TRANS/WP.29/2001/25  
12 avril 2001

PROPOSITION DE PROJET DE COMPLÉMENT 1 A LA SERIE 01

D'AMENDEMENTS AU RÈGLEMENT No 94

(Protection en cas de collision frontale)

Figure 2

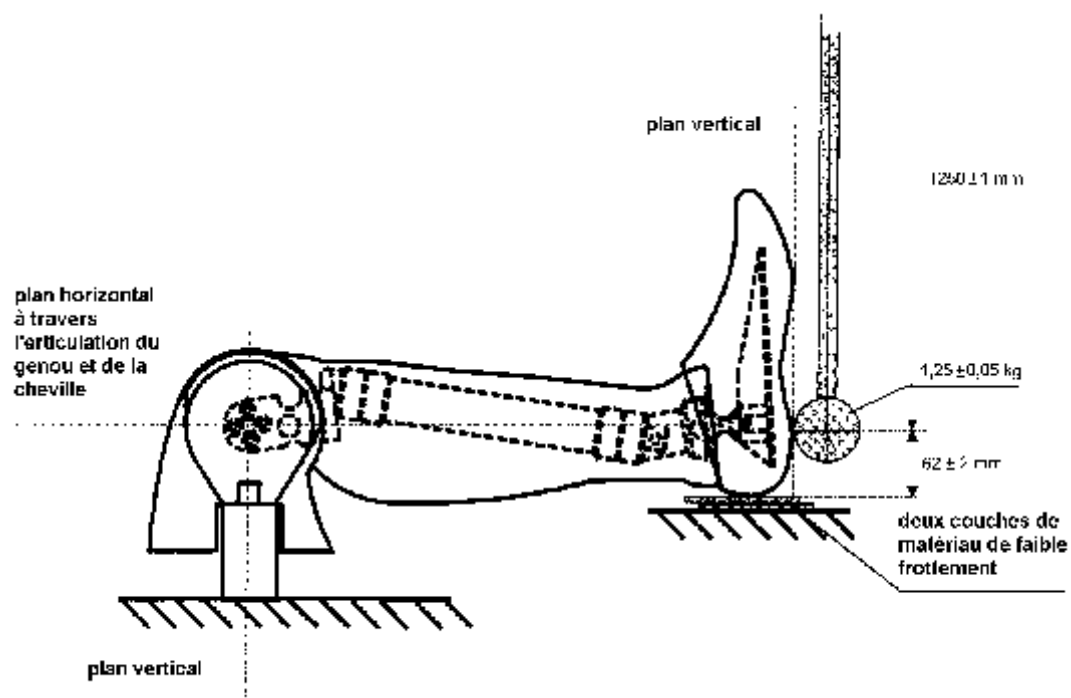
- 2.3.3. Aligner l'accéléromètre du pendule de sorte que son axe sensitif soit parallèle à l'axe longitudinal médian du pendule.
- 2.3.4. Monter la jambe sur le support selon la figure 2. Le support d'essai doit être fixé de manière rigide pour éviter tout mouvement pendant le choc. L'axe médian du simulateur dynamométrique du fémur (78051-319) doit être vertical avec une tolérance de  $\pm 0,5E$ . Régler le montage de sorte que la ligne joignant l'étrier d'articulation du genou et le boulon de fixation de la cheville soit horizontale avec une tolérance de  $\pm 3E$ , le talon reposant sur deux feuilles de matériau à faible frottement (PTFE). Veiller à ce que la chair du tibia soit située dans la direction du genou. Ajuster la cheville de sorte que le plan du dessous du pied soit vertical et perpendiculaire à la direction de l'impact avec une tolérance de  $\pm 3E$  et que le plan sagittal médian du pied soit alignée avec le bras du pendule. Ajuster l'articulation du genou sur  $1,5 \pm 0,5$  g avant chaque essai. Ajuster l'articulation de la cheville de façon que ses mouvements soient libres, puis serrer juste assez pour stabiliser le pied sur la feuille de PTFE.
